PRÉAVIS N°10/2024 AU CONSEIL COMMUNAL

Demande d'adoption, en application de la loi sur les routes du 10 décembre 1991 (LRou), du projet de réaménagement de l'avenue Nestlé Ouest et Savoie

Commune de Vevey – Routes communales Projet d'aménagement de l'avenue Nestlé et de l'avenue de Savoie (n° 182)

Ville de Vevey
Réaménagement de l'Avenue Nestlé Ouest et de Savoie

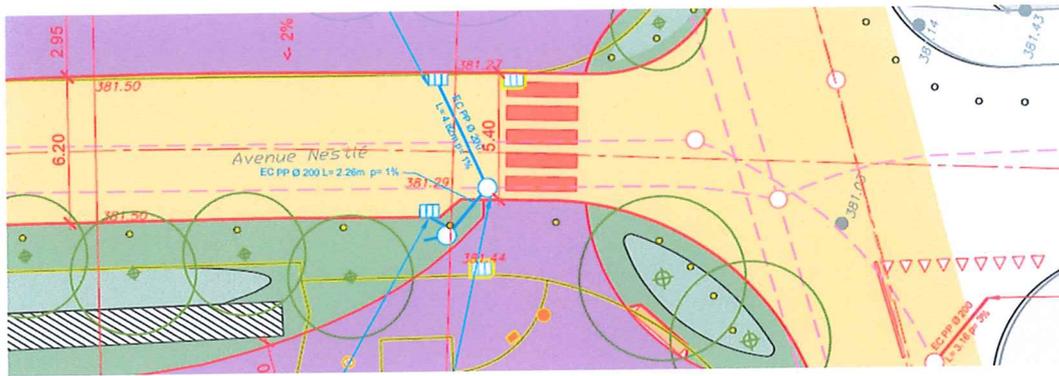
3. Le plan d'architecte (document « Plan_réaménagement_Nestlé_Ouest.pdf ») indique que le gabarit de l'Avenue Nestlé est réduit à 5.40m (vers la passage piéton).
Mais dans le préambule du rapport technique (document pour la mise l'enquête) on trouve l'information que le gabarit de la chaussée est réduit à 5.80 m. Cette information est erronée et trompeuse.

M. D. Dorogi confirme que concernant le gabarit routier de 5.80 m, il s'agit d'une erreur dans le préambule du rapport. Initialement le gabarit de la chaussée devait être réduit à 5.80 m, hors rétrécissement au droit du passage piéton. Finalement, et en raison des nombreux camions venant livrer chez Nestlé, il a été décidé d'élargir à 6.20 m comme figuré sur le plan et à la fin du rapport.

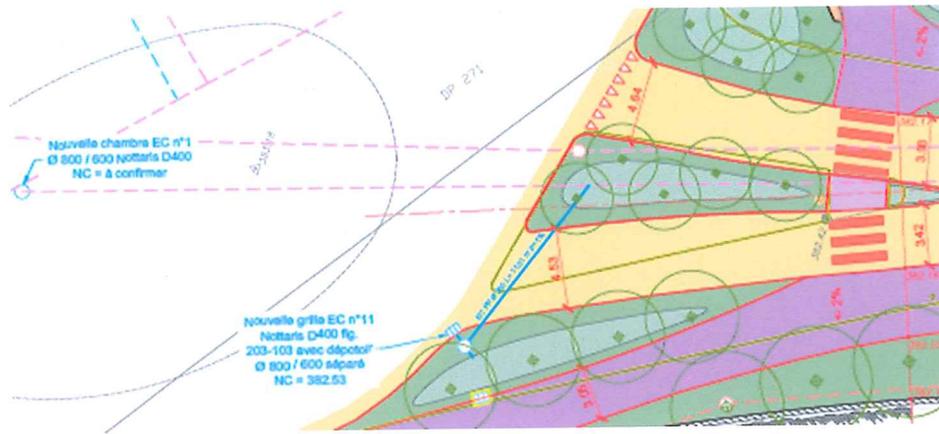
*Le rétrécissement de la chaussée projeté à 5,30 m au droit du passage pour piéton (PPP) est trop contraignant pour le croisement des véhicules à proximité d'un carrefour : un camion et une voiture ne peuvent se croiser qu'au pas au sens des normes VSS 40'200ss. Ce petit rétrécissement n'apporte aucun gain pour la traversée piétonne mais, couplée à la position des potelets au Sud du carrefour, peut poser un problème de sécurité en créant des manœuvres dans l'intersection. **Le projet doit être corrigé en supprimant ce rétrécissement.***

Dans les plans de la mise à l'enquête, la modification demandée par le DGMR n'a pas été appliquée. Le rétrécissement subsiste, il a passé de 5.30m à 5.40m (cf. image du point 3) et ceci n'est pas aux normes VSS.

M. D. Dorogi informe qu'une séance avec la DGMR a eu lieu afin de traiter de tous les points. Dans les plans soumis à la DGMR, le rétrécissement était de l'autre côté de la chaussée, donc en sortie de carrefour. Ce qui veut dire que les véhicules qui entraient dans le carrefour n'avaient pas de rétrécissement et étaient donc prioritaires. Cette configuration des plans soumis à l'examen préalable risquait de créer des situations où un véhicule devait s'arrêter ou manœuvrer dans le carrefour.

Les plans mis à l'enquête ont été modifiés pour mettre le rétrécissement de l'autre côté afin que les véhicules en entrée du carrefour ne soient pas prioritaires. La commune, contrairement à la DGMR, considère que ce rétrécissement est important afin de sécuriser la circulation piétonne. Ce passage pour piétons est utilisé par les employé-e-s de Nestlé et il y a un nombre important de personnes qui l'utilise aux heures de pointe. Il relève que le gabarit de 5.40 m est très généreux et permet sans problème un croisement de deux voitures, le croisement d'une voiture et d'un camion est également possible.

Le rétrécissement de la chaussée projeté à 5.30 m au droit du passage piéton : la DGMR prend acte et accepte la modification apportée au rétrécissement de 5.30 m, reporté à droite du passage piéton à l'entrée du carrefour avec l'Avenue de Savoie.
